# RELAZIONE GENERALE E TECNICO-ILLUSTRATIVA PERIZIA DI VARIANTE

Messa in sicurezza di solai e controsoffitto, sistemazione impiantistiche ed opere complementari nel plesso Don Milani - SCUOLA ROSSA

- Plesso Scolastico Don Milani
- Via Dante Alighieri 9 Pogliano Milanese (MI)

REV00 del 31.08.2022

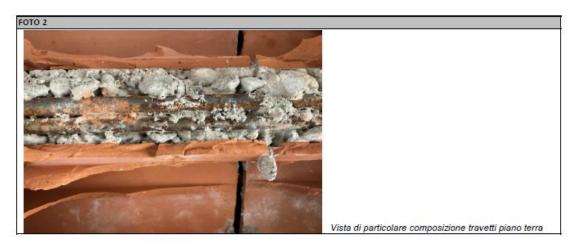
1. Dal 17/11/2021 si è proceduto a smantellare il controsoffitto esistente al piano rialzato, in modo tale che in data 24/11/2021 si è potuto procedere con l'esecuzione delle prove a strappo in diversi punti per la verifica della tenuta della tassellatura del sistema con rete antisfondellamento. Purtroppo le prove hanno dato esito negativo in quanto si è rilevata la presenza di travetti armati con barre di armatura di diametro elevato, gettati all'interno

delle pignatte che costituiscono il solaio e calcestruzzo con granulometria grossolana (si veda foto che segue).

La tipologia di solaio riscontrato ha comportato la modifica della tipologia di tassello da utilizzare, passando ad un tassello meccanico ad espansione (tipo SPIT GRIP & GRIP L) inseriti a lato del travetto con barra filettata; i tasselli sono stati posizionati creando una maglia di 40x60cm. La lavorazione indicata ha comportato un aumento del tempo stimato per la realizzazione delle attività, ma soprattutto in diversi punti si sono dovuti raddoppiare le tassellature per la presenza dei tavolati della stanze che non rendevano regolare la posa ed il fissaggio della rete.
